改善箇所説明図

油圧配管

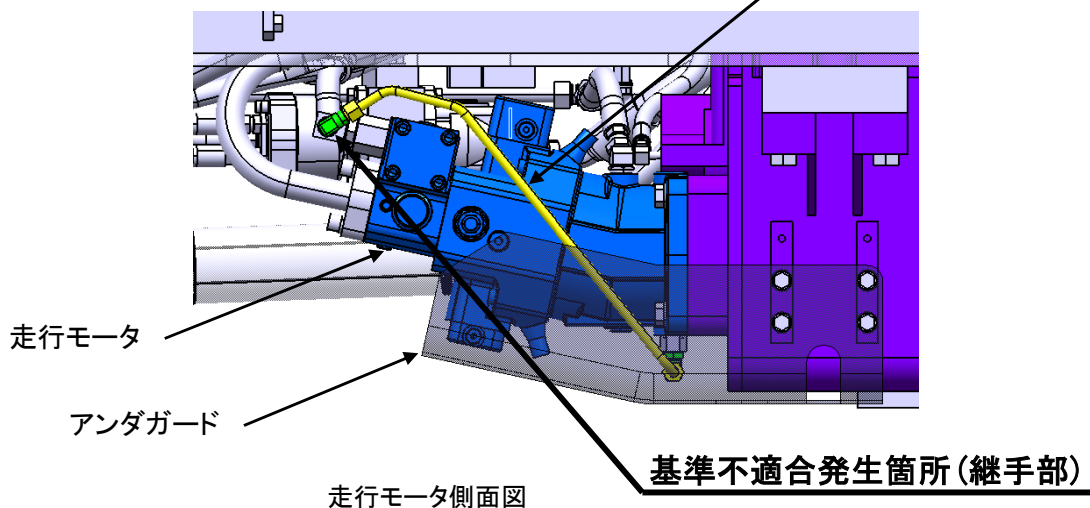
不具合の内容

走行モータの油圧配管において、パイプ形状が不適切なため、走行時にパイプが振動して配管継手部に亀裂が発生する場合があります。そのため、そのままの状態で使用を続けると、作動油が漏れ、最悪の場合、走行できなくなるおそれがある。
